**REPÚBLICA DE CHILE**  
**SERVICIO DE EVALUACIÓN AMBIENTAL**  
**DIRECCIÓN EJECUTIVA**

**SE PRONUNCIA SOBRE CONSULTA DE PERTINENCIA DE INGRESO AL SEIA DEL PROYECTO “MODIFICACIÓN DE ACOMETIDAS A SUBESTACIONES DEL PROYECTO NUEVAS LINEAS 2X220 KV ENTRE PARINACOTA Y CÓNDORES” DE RED ELÉCTRICA DEL NORTE S.A.**

**RESOLUCIÓN EXENTA (N° digital en costado inferior izquierdo)**

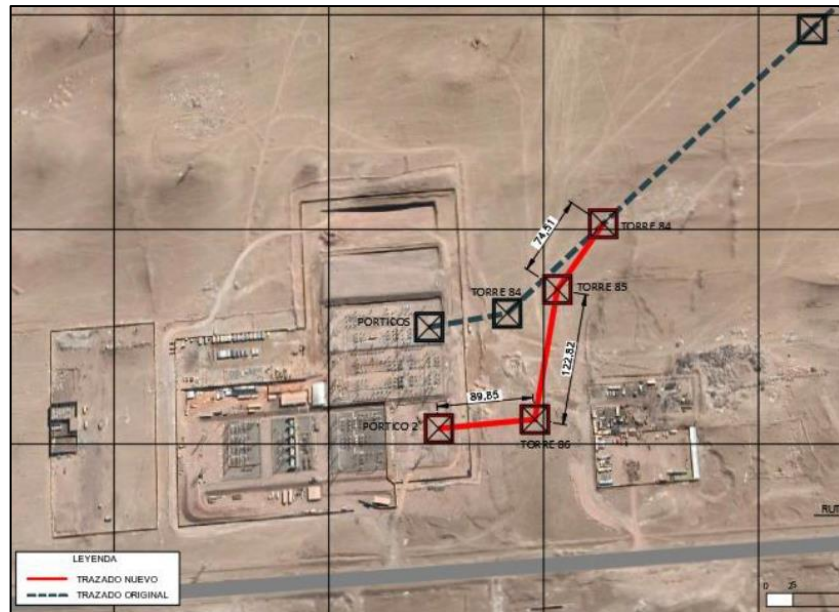
- 2.7.3.** Que, el desplazamiento de la estructura N°84 desde su posición original y la construcción de 2 estructuras adicionales, se ilustra en la siguiente figura:

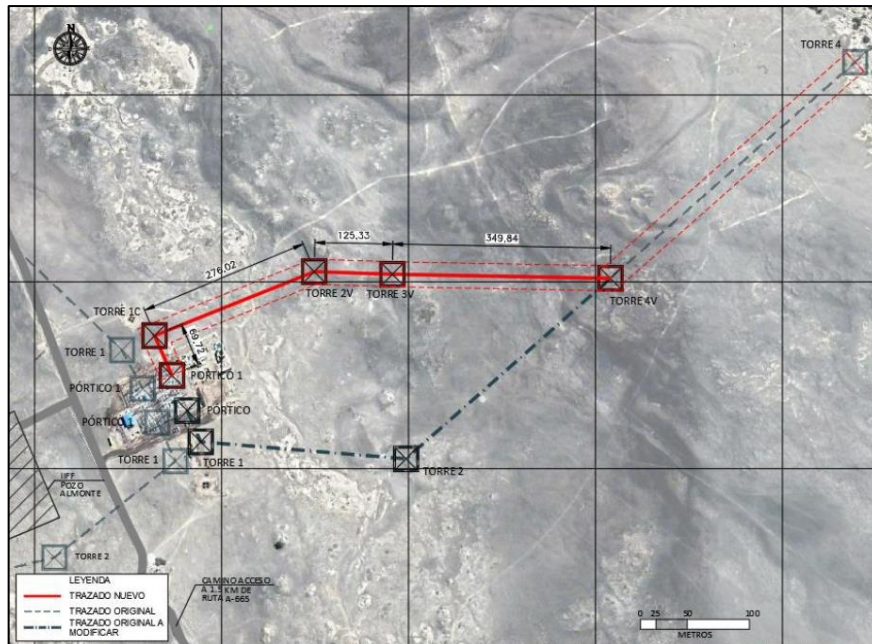
2.8.2. Que, la modificación del trazado desde la estructura N°3 (ahora estructura N°4), va bifurcando hacia el norte, para poder conectarse a la Subestación por dicho sector, en vez del lado sur como estaba previsto en un principio, junto con la adición de una estructura adicional en el área de la acometida, se ilustra en la siguiente figura:

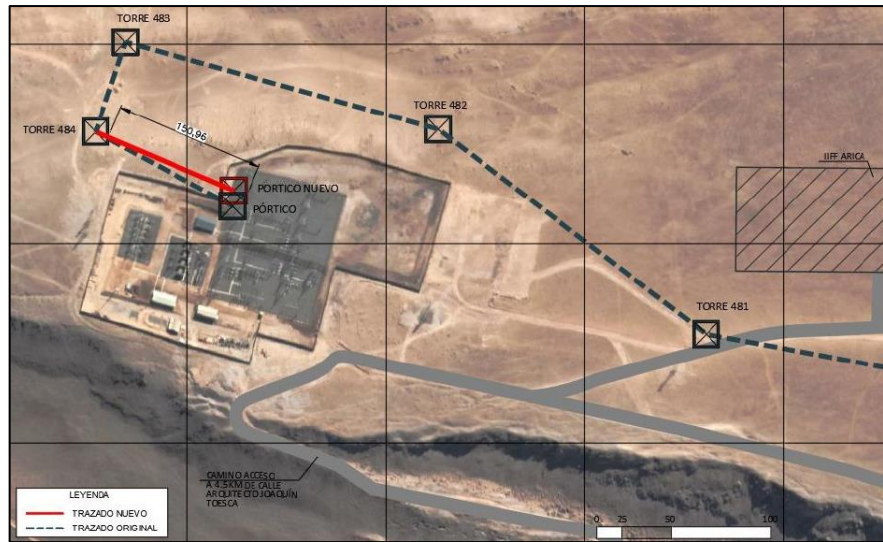
2.9.2. Que, con motivo de este desplazamiento, la LTE debe variar su recorrido a partir de la estructura N°484, modificando el ángulo de las crucetas para el desplazamiento del tendido eléctrico hacia el pörtico. Asimismo, el Proponente señala que la modificación de esta acometida no afecta en modo alguno la ubicación de la estructura N°484.

2.9.3. Que, la variación del recorrido de la estructura N°84 desde su posición original, se ilustra en la siguiente figura:
